リコール届出一覧表

リコール届出番号	5489	リコール開始日	令和6年6月13日
届出者の氏名又は名称	東ブレ株式会社 問合せ先：品質管理部 代表取締役社長 山本 豊 TEL：0285-56-3652		
不具合の部位（部品名）	荷箱（コーナーレール部リベットカバー）		
基準不適合状態にあると認める構造、装置又は性能の状況及びその原因	大型冷蔵冷凍車等の荷箱において、コーナーレール部リベットカバーの接合部のコーキング剤の塗布量が多く、接合が不十分なものがある。そのため走行時の負荷により、リベットカバーがコーナーレールより浮き上がり、最悪の場合、リベットカバーがコーナーレールより外れ垂れさがり、他の交通の妨げになるおそれがある。		
改善措置の内容	①改善措置が完了している車両については以下の改善内容を実施する。 1)全車両、リベットカバーの点検を行い、異常が無い場合、リベットカバーの前方及び中央にリベット締結を行う。 2)全車両、リベットカバーの点検を行い、異常がある場合、リベットカバーを交換の上、リベットカバーの両端と中央にリベット締結を行う。 ②改善措置が完了していない車両及び対象範囲を拡大した車両については以下の改善内容を実施する。 1)全車両、リベットカバーの点検を行い、異常がない場合、リベットカバーの両端と中央にリベット締結を行う。 2)全車両、リベットカバーの点検を行い、異常がある場合、リベットカバーを交換の上、リベットカバーの両端と中央にリベット締結を行う。		
不 具 合 件 数	3件	事故の有無	無し
発 見 の 動 機	市場からの情報による。		
自動車使用者及び自動車特定整備事業者等に周知させるための措置	・使用者:ダイレクトメールまたは直接訪問して通知すると共に弊社ホームページに掲載する。 ・自動車特定整備事業者:使用者を把握しているため、周知のための措置はとらない。 ・改善実施済車には、対策部品等の有無にて容易に識別可能なため、識別は行わない。

改善箇所説明図

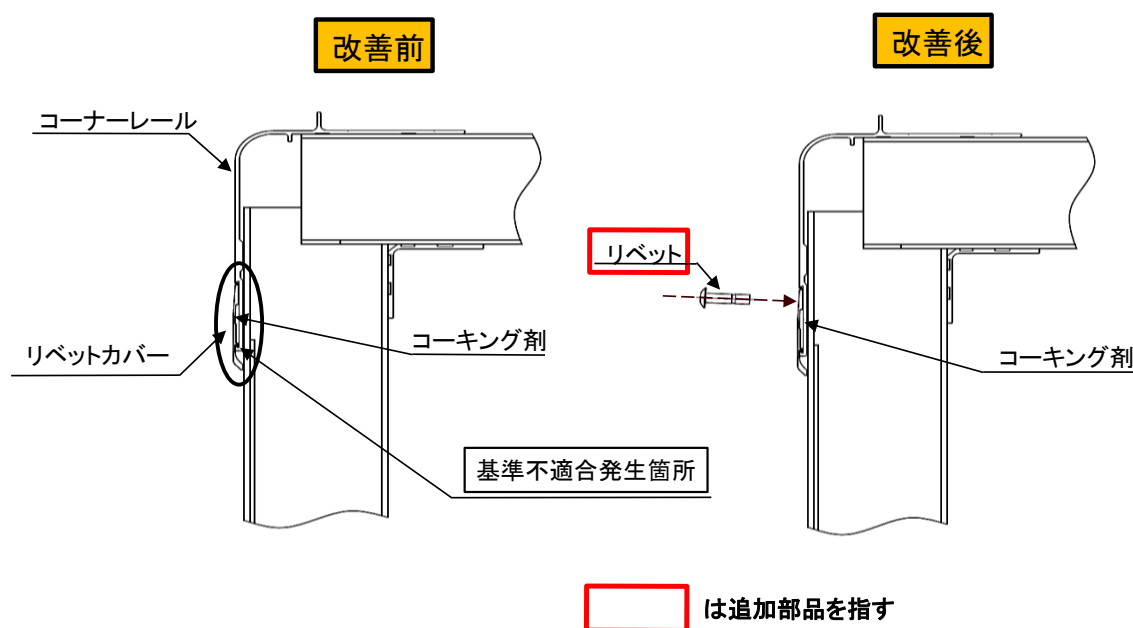
大型冷蔵冷凍車等の荷箱において、コーナーレール部リベットカバーの接合部のコーキング剤の塗布量が多く、接合が不十分なものがある。そのため走行時の負荷により、リベットカバーがコーナーレールより浮き上がり、最悪の場合、リベットカバーがコーナーレールより外れ垂れさがり、他の交通の妨げになるおそれがある。

- ①改善措置が完了している車両については以下の改善内容を実施する。
 - 1) 全車両、リベットカバーの点検を行い、異常が無い場合、リベットカバーの前方及び中央にリベット締結を行う。
 - 2) 全車両、リベットカバーの点検を行い、異常がある場合、リベットカバーを交換の上、リベットカバーの両端と中央にリベット締結を行う。
- ②改善措置が完了していない車両及び対象範囲を拡大した車両については以下の改善内容を実施する。
 - 1) 全車両、リベットカバーの点検を行い、異常がない場合、リベットカバーの両端と中央にリベット締結を行う。
 - 2) 全車両、リベットカバーの点検を行い、異常がある場合、リベットカバーを交換の上、リベットカバーの両端と中央にリベット締結を行う。
